**Forum mondial de l'harmonisation des Règlements
concernant les véhicules****192^e session**

Accord de 1958 :**Examen de projets d'amendements à des Règlements ONU existants,
soumis par le GRVA****Proposition de complément 5 à la série 04 d'amendements
au Règlement ONU n° 79 (Équipement de direction)****Communication du Groupe de travail des véhicules
automatisés/autonomes et connectés***

Modèle A
(Voir le paragraphe 4.4. du présent Règlement)

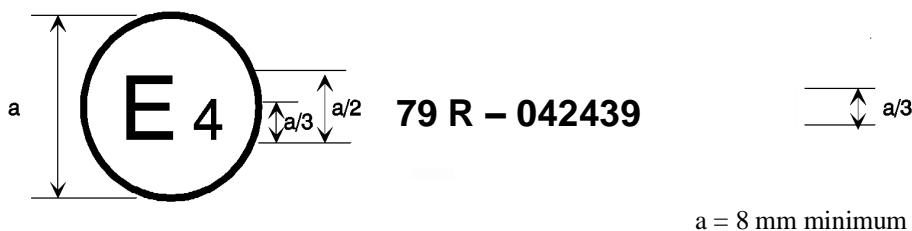
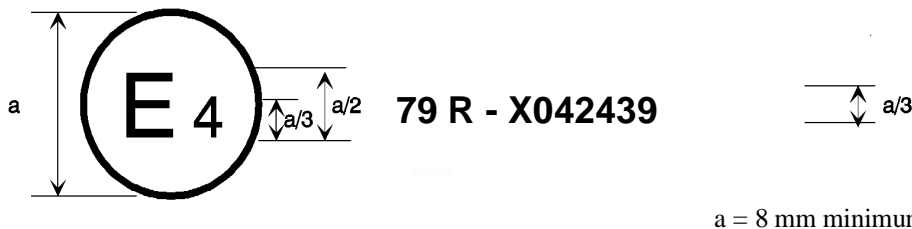
Annexe 2, modifiée comme suit avec des crochets modifiés comme il convient :

« Exemples de marque d’homologation »

La marque d’homologation ci-dessus, apposée sur un véhicule, indique que le type de ce véhicule a été homologué aux Pays-Bas (E 4), en ce qui concerne l’équipement de direction, en application du Règlement ONU n°79, sous le numéro d’homologation 042439. Le numéro d’homologation indique que l’homologation a été délivrée conformément aux prescriptions du Règlement ONU n°79, alors que la série 04 d’amendements y avait déjà été incorporée.
